Technische bestemmingsplan Hooilanden-Staartweg

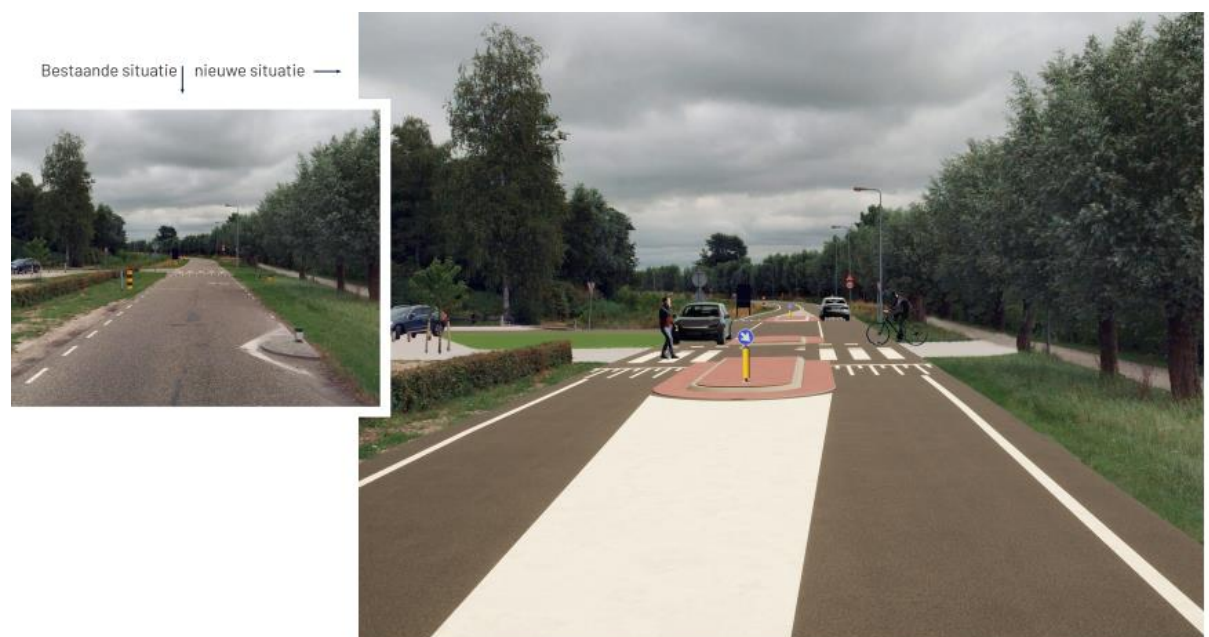
2. **Bijlage B2 omvat het Hogere Waarde Besluit. Hoe moeten wij de laatste kolom van de tabel op pagina 5 en 6 interpreteren? Hoe wordt gekomen vanuit 'Lden' naar 'geluidbelasting'? Heeft dat met de A-correctie per octaaf te maken?**

De optredende geluidbelasting waarvoor ontheffing dient te worden aangevraagd, betreft het rekenresultaat zoals deze zijn uitgewerkt binnen de rekensoftware GEOMILIEU, inclusief een correctie voor het stiller worden van voertuigen in de loop van de tijd [over 10 jaar].

Aan de basis van rekenresultaten vanuit het rekenprogramma GEOMILIEU staan de geluidbelastingen afkomstig van motorvoertuigen waarvan de geluidbelastingen in het verleden zijn vastgesteld gebaseerd op 100 % fossiel aangedreven voertuigen. Omdat elektrische voertuigen, zo deze meer en meer hun intrede doen in het verkeer, stiller zijn dan voertuigen op fossiele brandstof [voor de betreffende snelheid 5 dB minder], is er in artikel 110 lid g van de Wet geluidhinder[Wgh] een bepaling opgenomen dat er over 10 jaar sprake zal zijn van een reductie van de optredende geluidbelasting van 5 dB ten opzichte van de huidige optredende geluidbelastingen. In de onderstaande tabel is dan ook een optredende geluidbelasting aangegeven overeenkomstig de nieuwe situatie, berekend op basis van fossiel aangedreven motorvoertuigen [onder de kop *Plan Lden*]. Voor het bepalen van de te ontheffen hogere grenswaarde, dient op grond van het gestelde in de Wgh echter rekening te worden gehouden met een reductie voor het stiller worden van voertuigen van 5 dB.

Resumerend kan worden gesteld dat de vast te stellen geluidbelasting per woning over 10 jaar, de rekenresultaten vanuit het rekenmodel betreft gebaseerd op 100 % fossiel aangedreven voertuigen, minus 5 dB correctie vanwege het stiller worden van voertuigen in de toekomst. Een en ander overeenkomstig het gestelde in artikel 110 lid g van de Wgh.
